DETERMINAZIONE DEL DIRIGENTE SERVIZIO VIA/VINCA 1 agosto 2025, n. 344

**[ID VIP 13385] - Parco eolico denominato “S.A.P. WIND FARM”, costituito da 15 aerogeneratori di potenza nominale pari a 7,2 MW, per una potenza complessiva di 108 MW, da realizzarsi nei Comuni di Sant’Agata di Puglia, Rocchetta Sant’ Antonio, Candela ed Ascoli Satriano (FG), e delle relative opere di connessione alla RTN ricadenti nei medesimi Comuni.**

**Proponente: ENERGY TOTAL CAPITAL S.A.P. WIND FARM S.R.L.**

**Relazione tecnica a supporto dell'istruttoria sul progetto**  
**ID\_VIP 13385**

Figura 2 – Interferenza degli aerogeneratori con il buffer di 3 km della Rete dei Tratturi

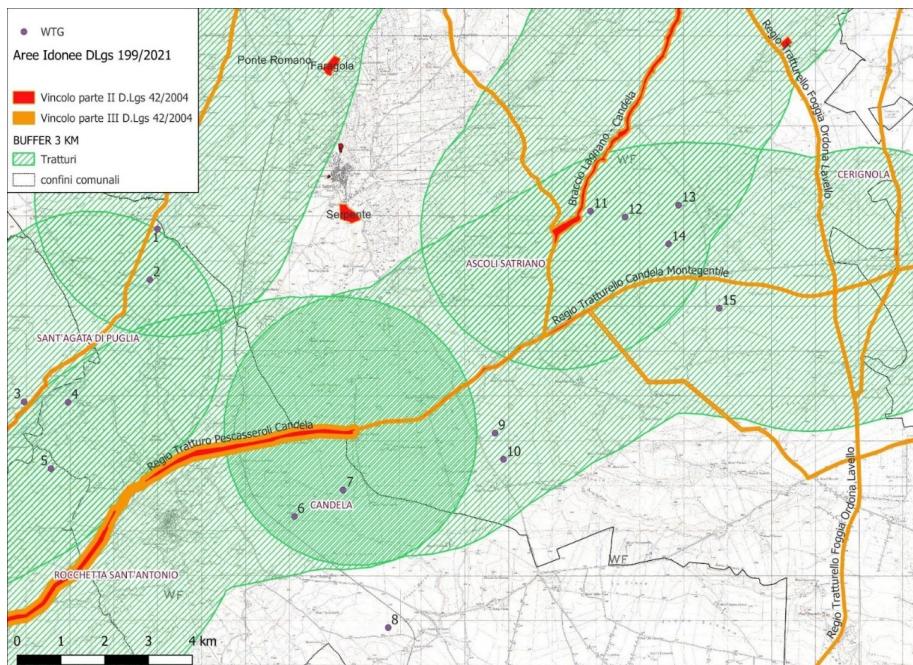
**Tutti gli aerogeneratori, ad eccezione della torre WTG8, ricadono all'interno della fascia di rispetto di tre tratturi, classificati in classe A nel Quadro di Assetto dei Tratturi ed uno nel Comune di Candela, il Regio Tratturo Pescasseroli - Candela classificato da Piano Comunale Tratturi in classe A.**

L'area individuata per l'insediamento degli aerogeneratori, fatta eccezione per l'aerogeneratore WTG8, non ricade tra quelle classificate come idonee ai sensi dell'art. 20 comma 8 lett. c-quater del D. lgs. 199/2021.

Figura 4 – Impatti cumulativi buffer di 10 Km (in verde)

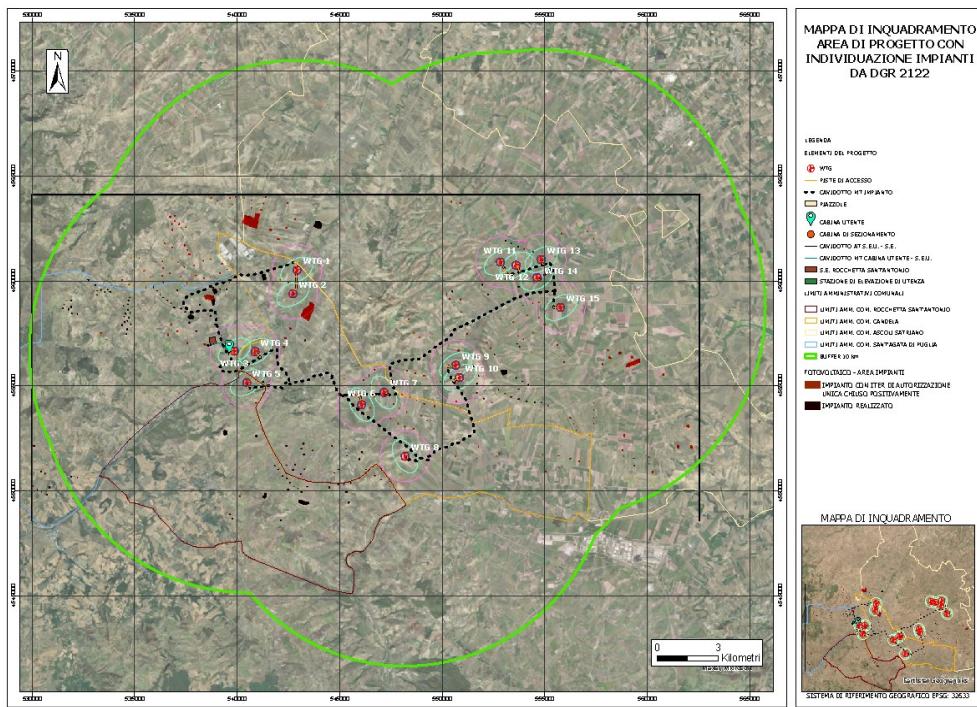
- **Distanza minima tra parchi eolici di 50 volte l'altezza massima della turbina più vicina (per evitare l'effetto selva);**  
**Il requisito non è soddisfatto.**

**Requisito:**  $50 \times 200.00 \text{ m} = 10.000 \text{ m}$

Nella documentazione si rileva la presenza di parchi eolici e fotovoltaici nel buffer di 10.000 m. (SINTESI NON TECNICA – RELAZIONE IMPATTI CUMULATIVI)

Figura 5 – Evidenza della distanza tra le diverse WTG – MAPPA DI INQUADRAMENTO AI SENSI DELL'ALLEGATO IV DEL DM 10/09/10

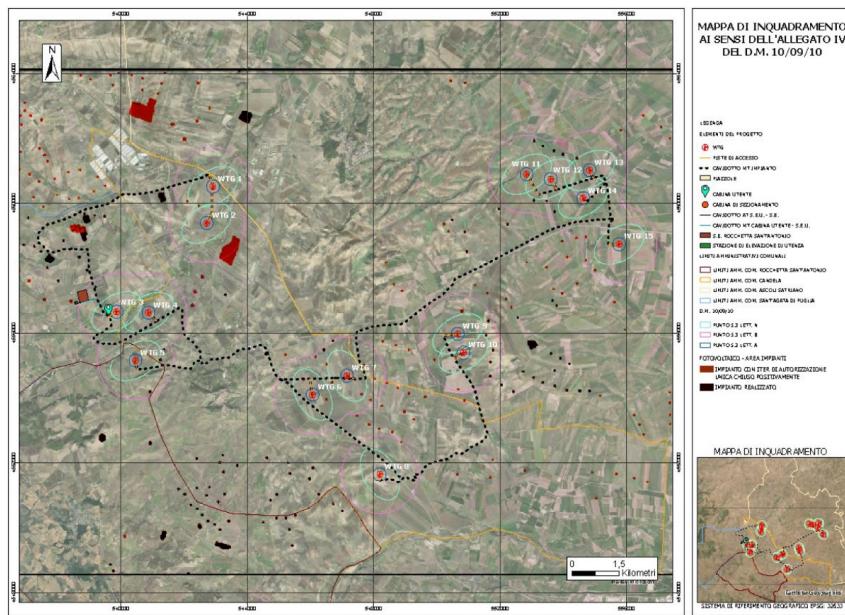
- Distanza minima tra aerogeneratori di 5-7 volte il diametro dell'aerogeneratore in direzione del vento prevalente e 3-5 in direzione perpendicolare;

Il requisito è soddisfatto.

**Requisito:  $172 \text{ m} \times 5 = 860 \text{ m} - 172 \text{ m} \times 3 = 516 \text{ m}$  (SINTESI NON TECNICA)**

Figura 6 – Distanze degli aerogeneratori dai ricettori (Relazione calcolo gittata) Buffer di m. 278 in rosso

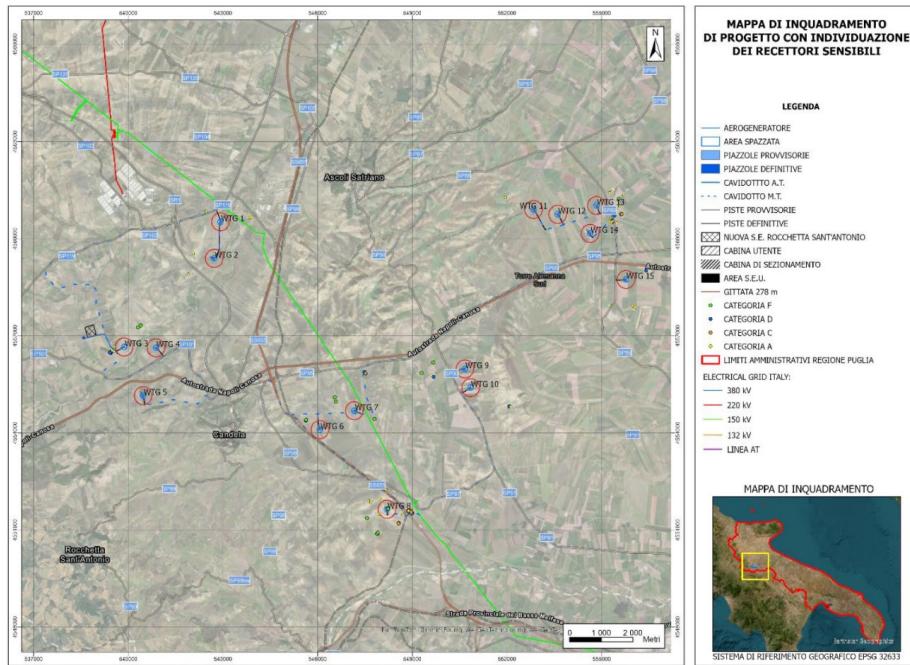
**Il requisito è soddisfatto.** Nessun aerogeneratore dista meno di 278 m dalle strade provinciali, regionali o nazionali. (RELAZIONE CALCOLO GITTATA – SINTESI NON TECNICA)

Dalla verifica istruttoria condotta sul sito della Regione Puglia (<https://webapps.sit.puglia.it/freewebapps/ImpiantiFERDGR2122/index.html>) è stato accertato che la distanza delle WTG dalle strade è superiore a quella richiesta.

**Il requisito è soddisfatto per la gittata massima dell'intera pala ma non per quella dei frammenti.** Nel documento "Relazione calcolo gittata" è stata condotta un'analisi e calcolata la gittata massima collegata alla rottura dell'intera pala. (RELAZIONE CALCOLO GITTATA – SINTESI NON TECNICA) Nell'analisi di calcolo il proponente considera una velocità di rotazione del rotore pari a 12,00 giri/min., **non** tiene conto dell'effetto di rallentamento del moto dovuto alle forze di attrito viscoso e la complessità del moto rotazionale con l'aria del frammento in volo. La Relazione riporta anche il tabulato con i risultati del calcolo della gittata per ogni angolo di rotazione. Il valore massimo di gittata per l'intera pala avviene per un angolo di 307° e risulta pari a:

**Non** è stato valutato ai fini della verifica il valore della gittata relativa ai frammenti di pala che determinerebbe distanze maggiori, pertanto, per l'analisi **non** è stato utilizzato uno scenario cautelativo.

**Non** sono presenti elaborati grafici riportanti le distanze dai ricettori sensibili.

Dalla verifica istruttoria condotta sul sito della Regione Puglia (<https://webapps.sit.puglia.it/freewebapps/ImpiantiFERDGR2122/index.html>) è stato accertato che la distanza delle WTG è superiore a quella richiesta dalla rottura della pala intera. Si richiede, pertanto, un elaborato che integri il calcolo della gittata dell'intera pala con quello relativo ai frammenti di pala e la presentazione di un elaborato grafico che indichi chiaramente le distanze dai ricettori sensibili.
